Enquête publique 2022 sur le projet éolien de la Voie Corette

Au sujet du « Porter à connaissance » du dossier de régularisation de RWE présenté en enquête publique :

Figure 5 : Postes de livraison au pied de l'éolienne E9 (source : Nordex, 2015)

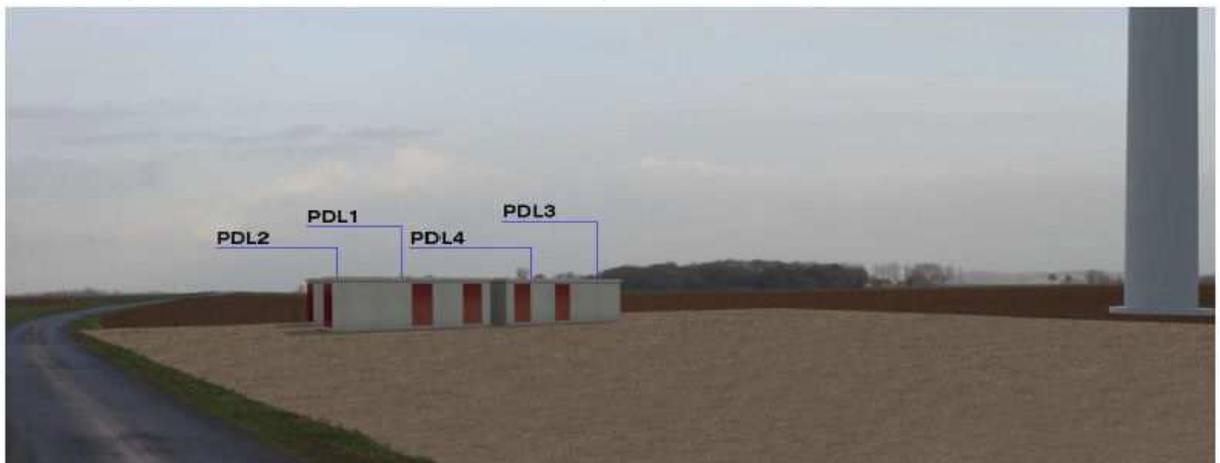
Cette nouvelle disposition absurde empêche l'insertion paysagère des bâtiments comme l'illustre le comparatif de ces deux simulations du promoteur :

Ancien emplacement des PDL lors de l'étude d'impact initiale (2015)

Nouvel emplacement des PDL extrait du document soumis à enquête aujourd'hui (p18).

Attention : Ce document n'est pas à jour. L'éolienne E1 à l'arrière plan a été supprimée. Aucune machine ne se trouve à proximité
